DZPZ-530- Zp/59/PN-50/18

Dotyczy: przetarg nieograniczony na „Dostawy: chłodziarek, wiertel chirurgicznych, narzędzi laparoskopowych, przymiarów do jelit oraz materiałów do pracowni cytostatyków na potrzeby Specjalistycznego Szpitala im. dr. Alfreda Sokołowskiego w Wałbrzychu” - Zp/59/PN-50/18

Specjalistyczny Szpital im. dr. Alfreda Sokołowskiego w Wałbrzychu zgodnie z art. 38 ust. 1 i 2 ustawy Pzp odpowiada na pytania Wykonawcy w przedmiotowym postępowaniu.

Pytanie nr 6.

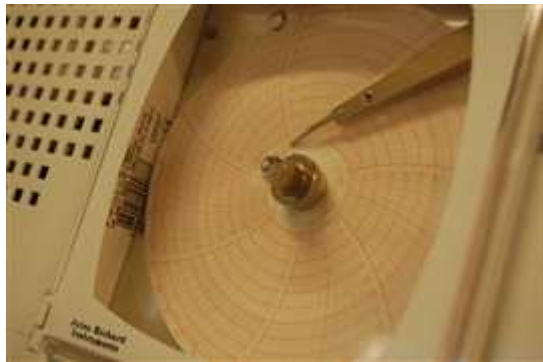
Czy bank krwi ma posiadać oprócz dwóch wyświetlaczy dla sond temperatur dodatkowy rejestrator graficzny (kołowy), jak na poniższym zdjęciu ?.

Odp. Zamawiający wymaga rejestratora temperatury dowolnego, niekoniecznie w formie kołowej.
